改善箇所説明図

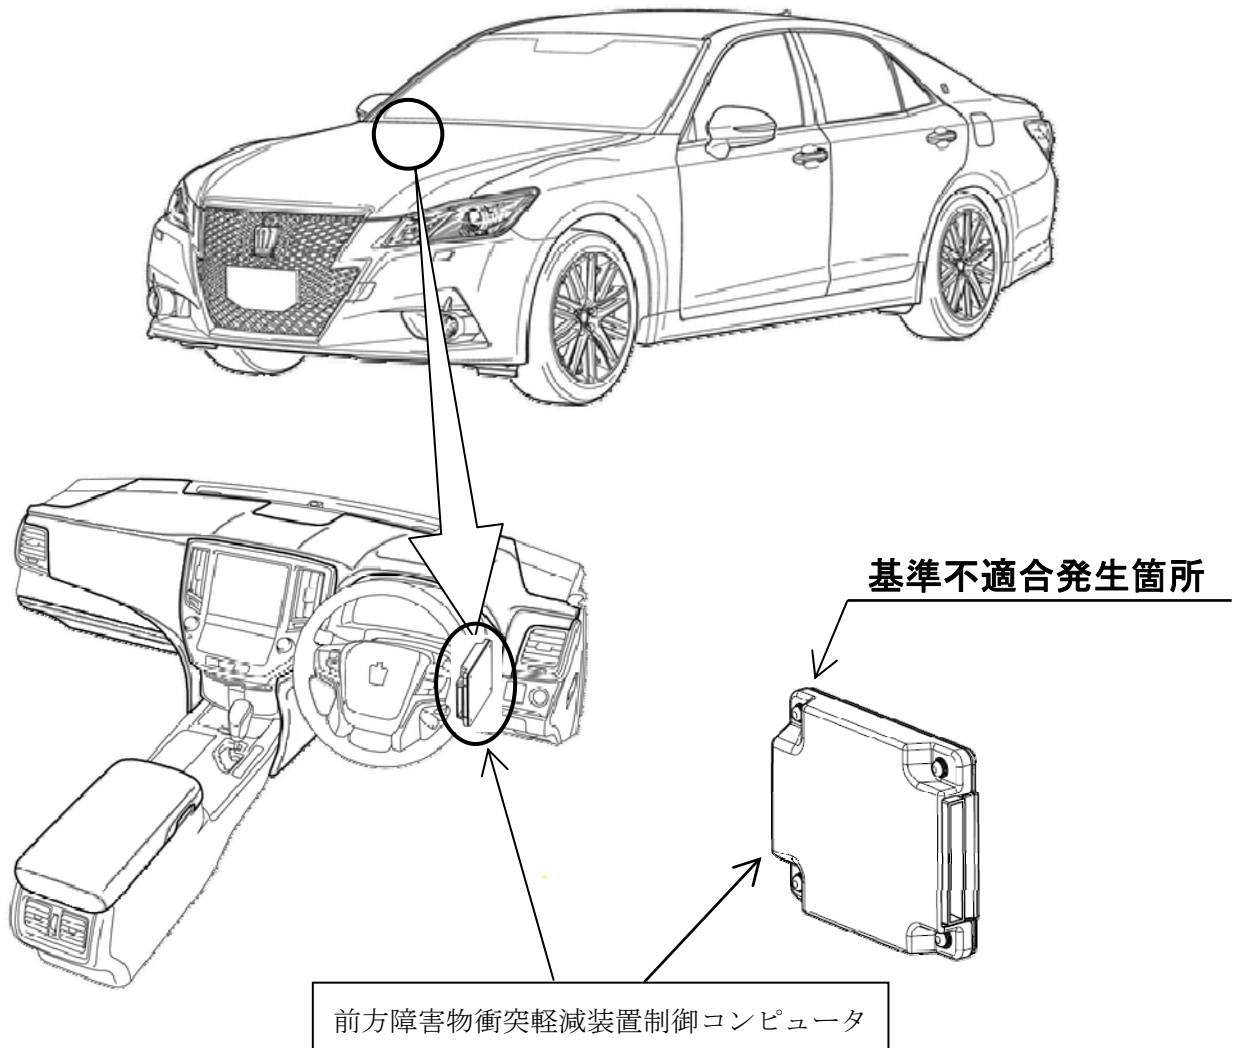
前方障害物衝突軽減装置（プリクラッシュセーフティシステム）において、ミリ波レーダーによる障害物検知ソフトが不適切なため、乱反射したミリ波情報を稀に前方障害物と誤認識し、衝突の可能性がないのに自動ブレーキが作動して、予期せぬ急制動がかかるおそれがある。

全車両、当該コンピュータの障害物検知ソフトを修正する。

改善済車両には車台番号打刻位置の左側に黄色ペイントを塗布する。
